Hørings svar for den kystnære havvindmøllepark ved Sæby

J. nr. NST-131-00170

KOMMUNEPLANTILLÆG OG VVM-REDEGØRELSE SÆBY HAVVINDMØLLEPARK

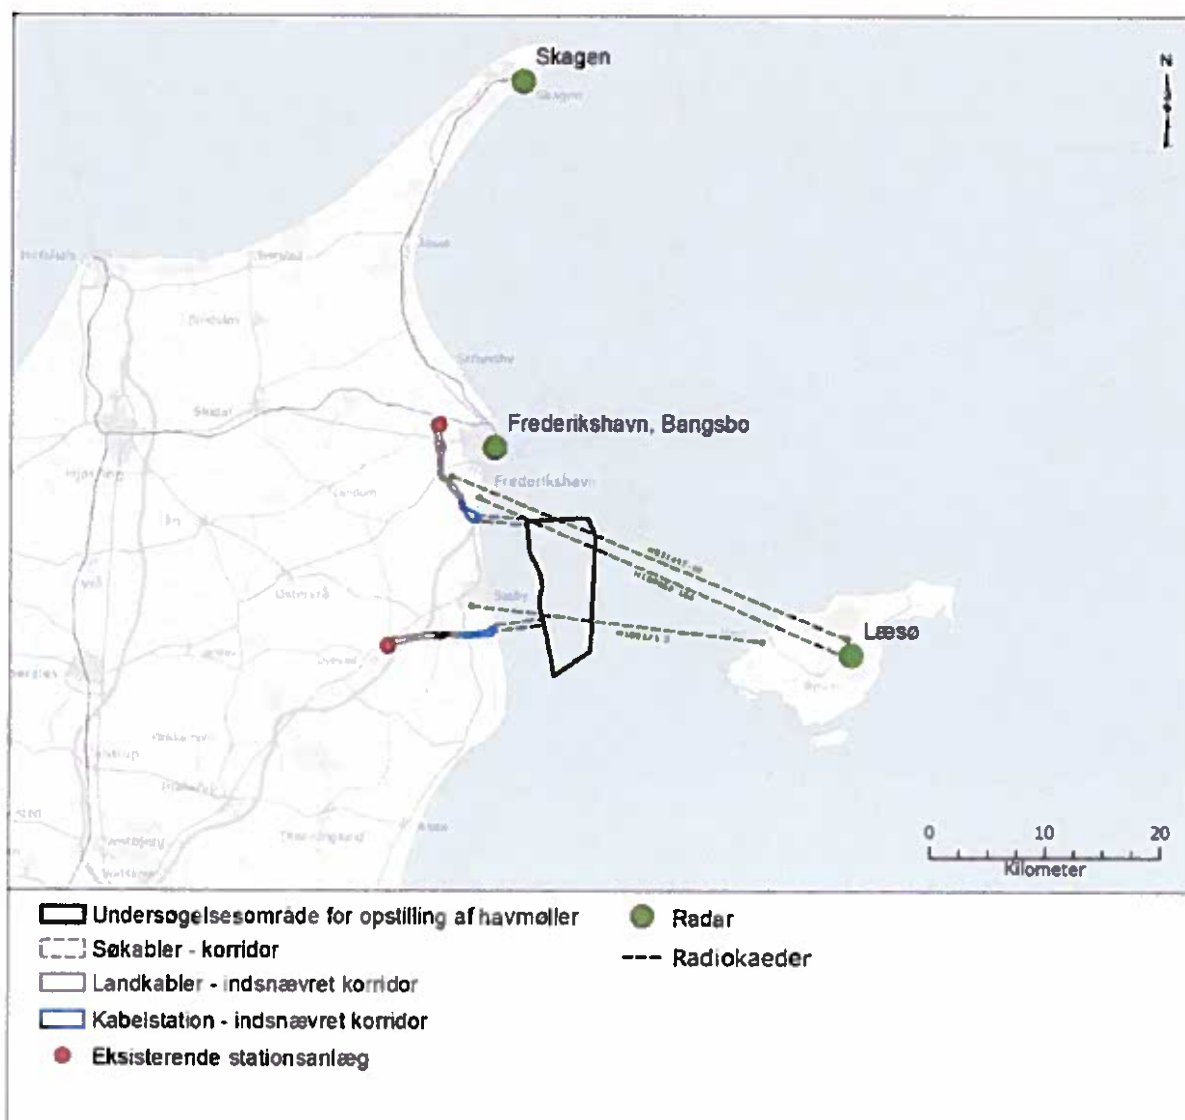
Havmølleparken ved Sæby ligger i nærheden af tre af Forsvarets radarer i henholdsvis Frederikshavn, Læsø og Skagen. To af disse radarer er luftvarslingsradarer. Jf. de vedlagte Eurocontrol retningslinjer er radaren i Frederikshavn beliggende i zone 2 og radaren i Skagen i zone 3, hvilket nødvendiggør en nærmere analyse og vurdering af vindmølleparkens påvirkning af radarerne.

I redegørelsen konkluderes, at der vil der være en påvirkning (eksempelvis interferens, refleksion og/eller skyggedannelse) af Forsvarets radarinstallationer i området (Frederikshavn, Læsø og Skagen). Især radarinstallationen i Frederikshavn vil blive påvirket, hvorved der

Det påpeges ligeledes i redegørelsen, at det vil være nødvendigt at gennemføre et studie af potentielle påvirkninger, når det endelige design og layout for havmølleparken er fastlagt. Den fulde udstrækning af påvirkningen på Forsvarets radarer samt behovet for og typen af afværgeforanstaltninger kan ikke vurderes på nuværende grundlag.

Forsvarsministeriet skal understrege vigtigheden af, at Forsvaret (Den Værnsfælles Forsvarskommando og Forsvarsministeriets Materiel- og Indkøbsstyrelse) aktivt inddrages i sådanne studier.

Ansvar for finansiering af afværgeforanstaltningerne, som kan være betydelige, bør desuden fremgå tydeligt af redegørelsen. Forsvarsministeriet finder det nødvendigt, at der indsættes et vilkår i tilladelserne i stil med vilkår 5.8 i "Tilladelse til elproduktion til Anholt Havmøllepark efter § 29 i lov om fremme af vedvarende energi" af 9. juli 2012. Det følger af vilkår 5.8, at koncessionshaver i samarbejde med Forsvaret skal afbøde havmøllernes betydning for sikkerheden i det lavere luftrum ved en nødvendig opdatering af hardware, herunder om nødvendigt anskaffelse af supplerende radarer, og software. Hardware og software opdateres for koncessionshavers regning. Forsvarsministeriet finder det endvidere hensigtsmæssigt, at det af tilladelserne fremgår, at et sådant vilkår kan tinglyses som servitut på havmølleparken, hvis Forsvaret forlanger det.
